**Oggetto: Valutazione di Impatto Ambientale Collegamento stabile tra la Sicilia e la Calabria (C.U.P. C41C23002750005) – Codice procedura ID 11169
OSSERVAZIONI**

I sottoscritti cittadini, portatori di interessi, elencati in calce presentano le seguenti osservazioni in merito al progetto sopra indicato.

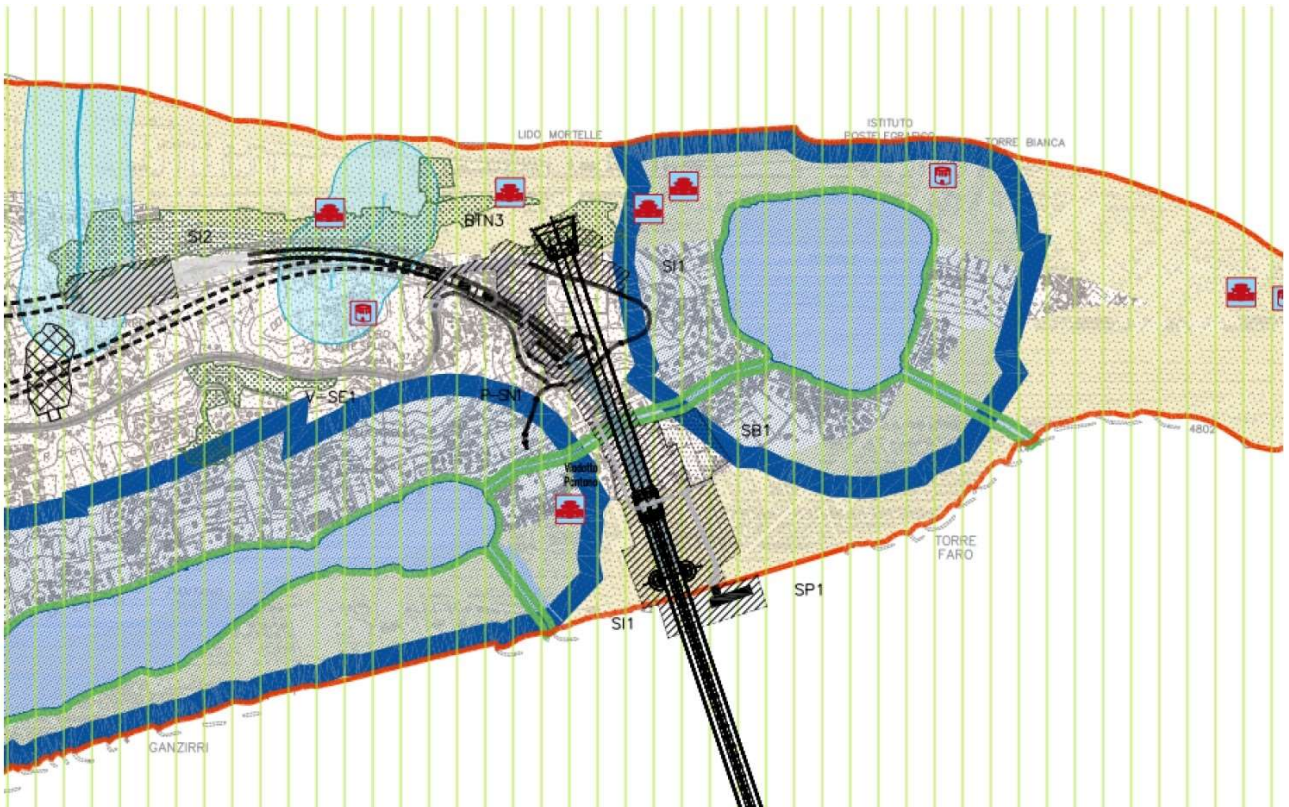
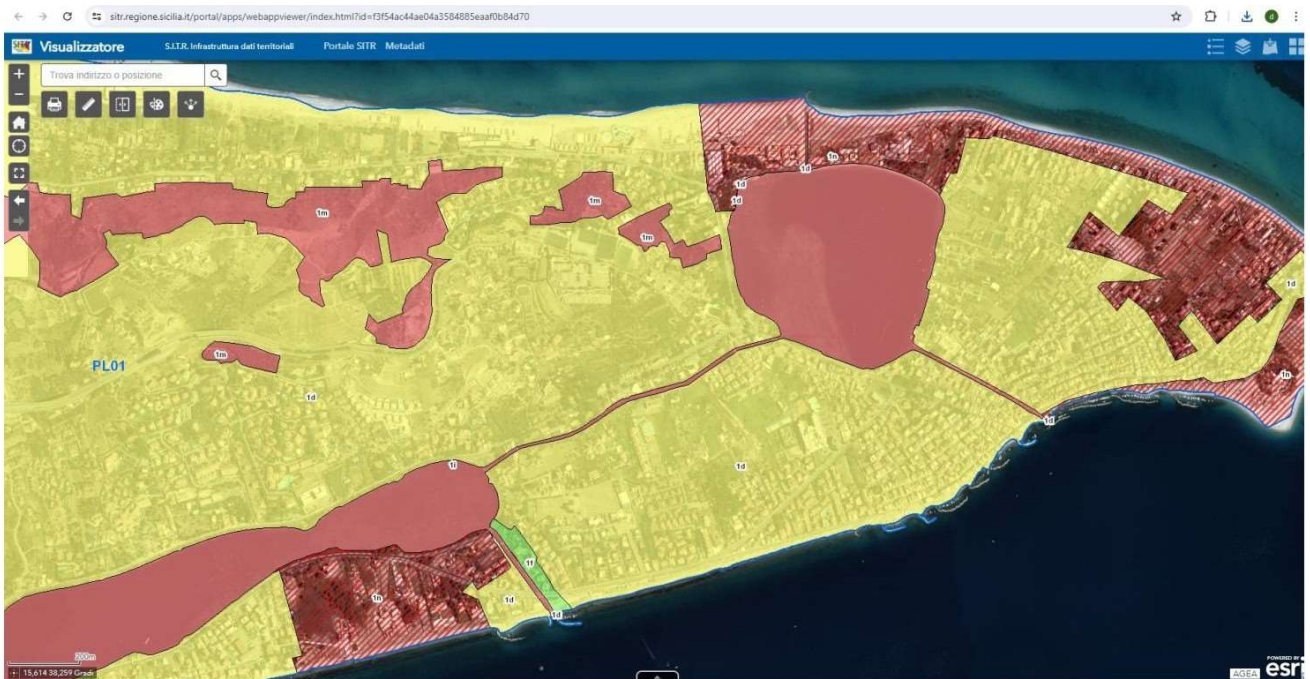
In ogni caso consultando il visualizzatore del S.I.T.R. della Regione Siciliana¹ è possibile verificare che parti significative del progetto ricadono in aree sottoposte ai regimi normativi “1m” “1d” del Piano Paesaggistico

come si evince chiaramente dal confronto delle seguenti figure, estrapolate rispettivamente dal S.I.T.R. (ove le aree sottoposte al regime "Id" sono evidenziate in giallo e quelle relative a "Im" in rosa) e dalle cartografie del progetto (in particolare l'elaborato "Sicilia- carta delle interferenze con il sistema dei vincoli-tav.1/3"):

E' evidente pertanto come il progetto in questione, interferendo massicciamente con le suddette aree, presenti una incompatibilità insanabile con le disposizioni del Piano Paesaggistico dell'ambito 9 approvato con D.A. n.090 del 23.10.2019.
